Shearwater Petrel 2/Perdix/Perdix AI/NERD 2/Peregrine 固件版本v84发行说明

版本84 2021年7月26日

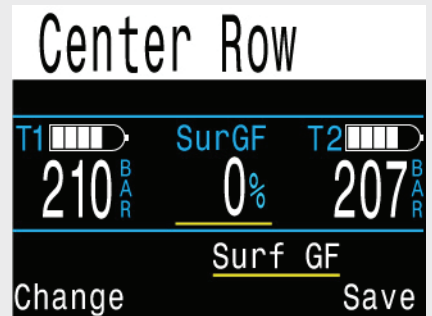
新 添加了技术模式中间行的显示配置预览，令显示设置更加便捷。

此外，技术模式中间位置还有更多选项可供选择。

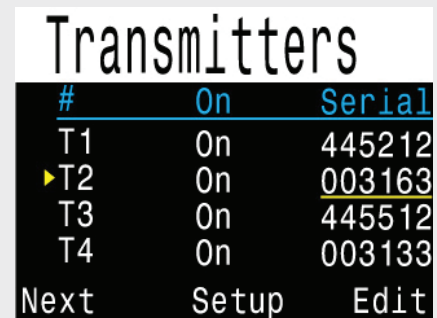
新 现支持多达4个无线气体整合（AI）气瓶。Shearwater建议在使用的传感器数量超过2个时，使用Swift传感器，以避免通信信道冲突。

AI的设置菜单经过重构，可配置4个传感器。

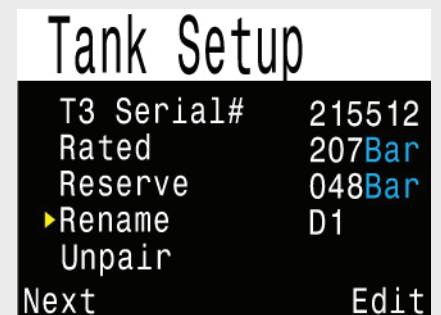
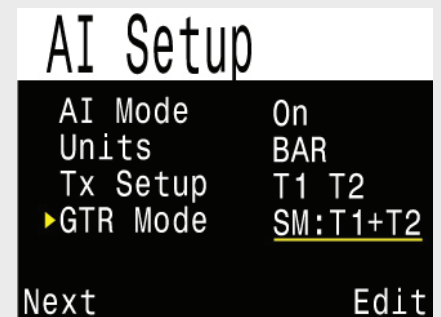
AI气瓶现可进行重命名。每个气瓶仅可使用2个字符。

第一个字符：T、S、B、O或D

第二个字符：1、2、3或4

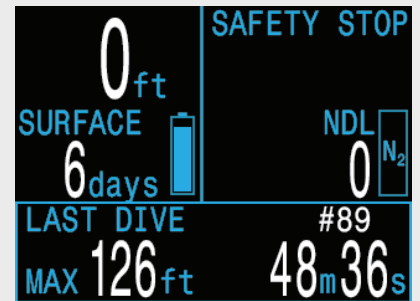
添加了用户可配置的“警报”。可将此类警报设定为在达到规定极限时发出警告。并且在超出极限时，主屏幕上的对应显示还会变为黄色。Peregrine的震动会与警告同时激活。

记录速率可设为每2秒、每5秒或每10秒一次

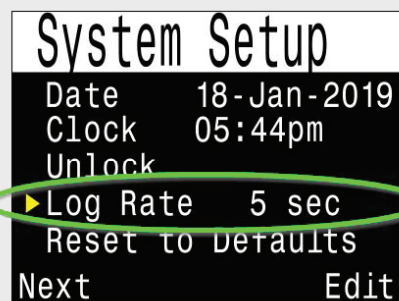
潜水记录采样率可设为每2秒、每5秒或每10秒采样一次（此前始终为10秒）。请注意，由于需要记录更多数据，高采样频率意味着记录下载可能耗时变长。同时可储存的不被覆盖的记录数量变少。例如，10秒一次的采样率可储存约1000个小时的记录，而采样率为2秒一次时仅可储存200个小时。

“结束计数器”在减压结束时开始向上计数

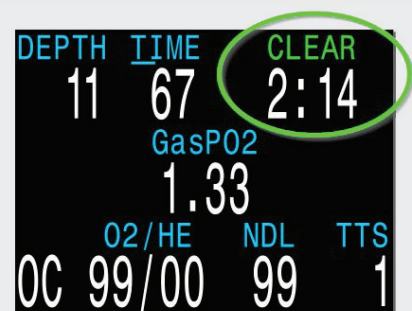
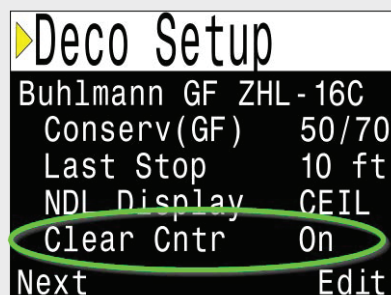
新 添加了一个“减压结束”向上计数器选项。

在OC Tec、CC/B0和OC Rec模式中可用。在OC Rec模式中，此选项替代了安全停留。在各Tec模式中为可选选项。

减压结束时，此计数器开始从0向上计数。这对强制减压停留后的额外缓冲计时有帮助。如果该次潜水并不需要减压，则在进入安全停留区后（即浅于20英尺/6米处）开始计数。

“OC MOD PP02”以不同的行为取代了“OC PP02最大值”。请阅读左侧描述！

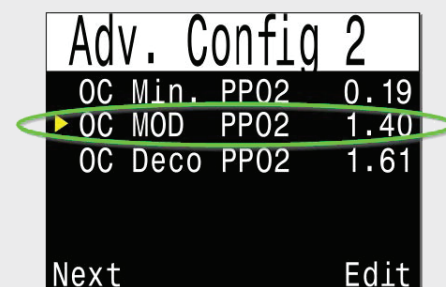
变更 OC Tec模式中的PP02极限选项有所变化。

此前无论处于哪一潜水阶段（例如位于水底或减压停留深度），均仅有定义“高PP02”信息出现时间的“OC PP02最大值”设置。很多用户不无道理地误认为这是“水底深度”极限，并将其设为1.40。这将导致在减压过程中，PP02接近1.60范围时出现警报。

现已删除“OC PP02最大值”，并用“OC MOD PP02”设置取而代之。该MOD设置仅适用于水底深度阶段。潜水电脑会在距离必要的减压停留不足25英尺/7.5米时使用“OC Deco PP02”而非“OC MOD PP02”。“OC Deco PP02”极限同样设定了何时发生减压气体切换。同样地，如果当前气体的氧浓度超过或等于80%，则认定该气体为减压气体，使用减压极限。

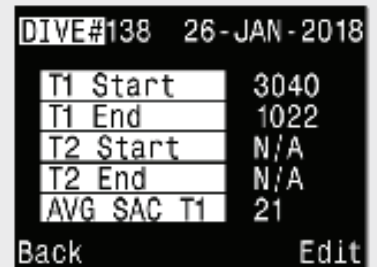
电脑内的潜水记录现可显示起始和结束时的气瓶压力及SAC平均值。

标记方向命令现在需要的按钮按压次数变少。

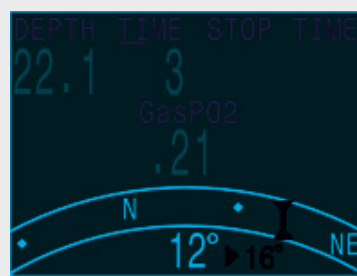
变更 将指南针方位标志菜单的位置加以变动，以减少按钮的按压次数。现在还可在标记的同时查看指南针。操作：查看指南针时，按下左侧按钮会启动“Exit/Mark（退出/标记）”菜单。按下右侧按钮会标记指南针，按下左侧按钮会退回主屏幕。此前需要前往常规菜单方可标记指南针。

在“Bus Devices（总线设备）”页面选择“View（查看）”以了解更多信息和设置。

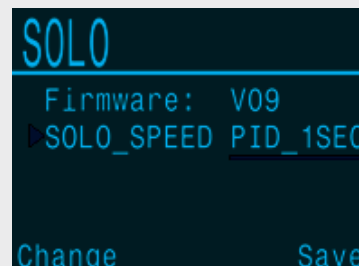
新 新增在外围面板上更改设置的支持。

例如，在“SOLO（电磁和氧气控制器）”面板上，可调整“Solenoid Speed（电磁速度）”设置。前往Petrel型号的“Bus Devices（总线设备）”页面以进入外围面板。此处查看的设置存储在外围设备上。

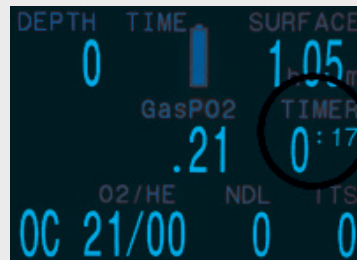
当前的指南针数值（方位角）在“Mark Heading（标记方向）”菜单中加以显示。
